**Акт осмотра плоской кровли из битумных и битумно-полимерных рулонных материалов на стадии монтажа**

## **Жилой Дом. ТСЖ "Серпуховские ворота". Ремонт кровли.**

**Осмотр 3**

№ 18243-10.21 от 4 октября 2021 г.

### 7 Уклонообразующий слой

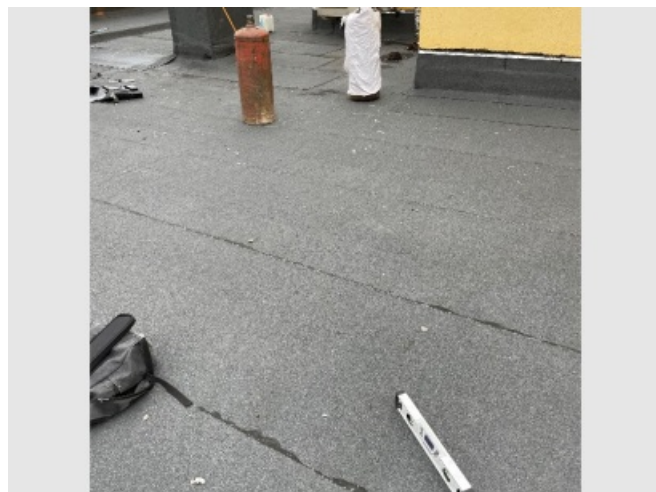
НЕ ОСМОТРЕНО

- ⊗ Производится наплавление материала на старую кровлю. Вскрытие не производилось.

### 15 Раскладка полотнищ рулонного материала

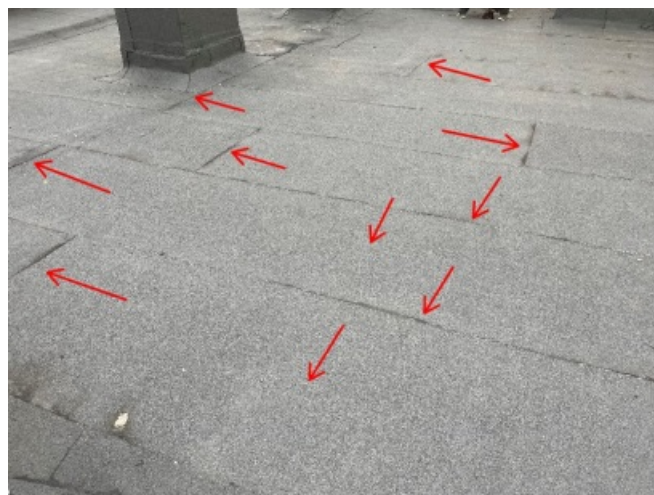
- ✓ Монтаж материала выполняется от воронки к коньку, шов первого слоя проходит через центр воронки.

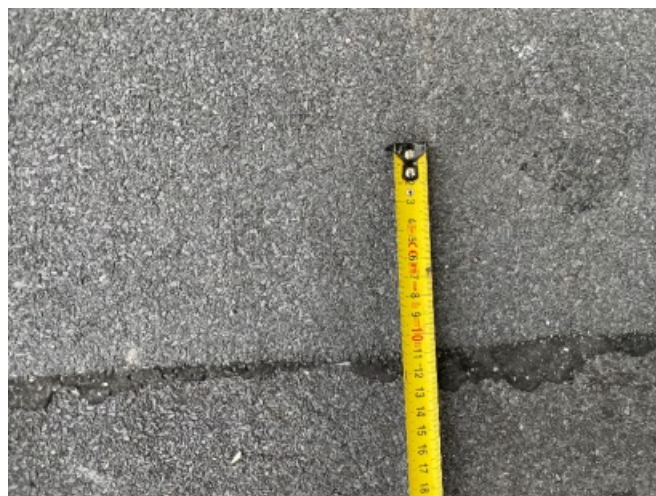
- ✓ Ширина бокового нахлеста составляет не менее 100 мм.

## 24 Тип герметика

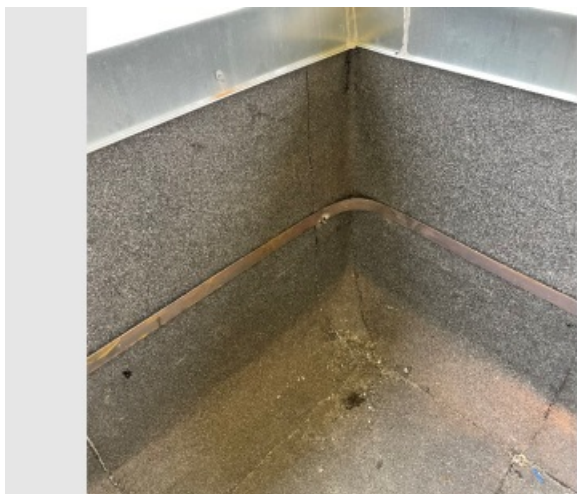
- ✓ Для герметизации верхнего края кровельного ковра применяется мастика герметизирующая ТЕХНОНИКОЛЬ №71.

## 25 Внутренние углы

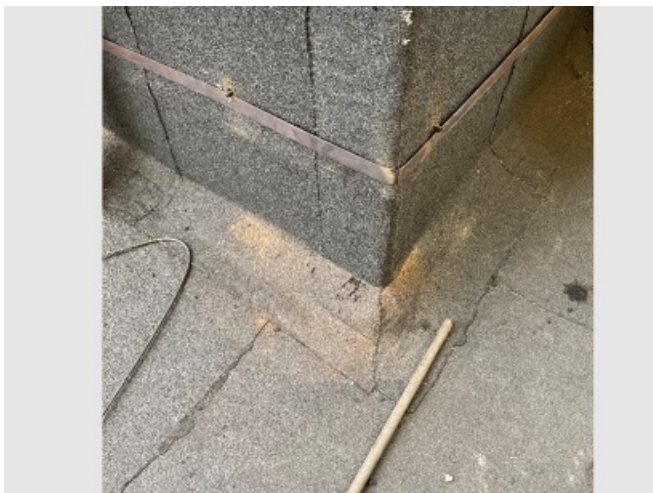
- ✓ Раскладка материала на внутренних углах выполнена в соответствии с рекомендациями ТехноНИКОЛЬ.
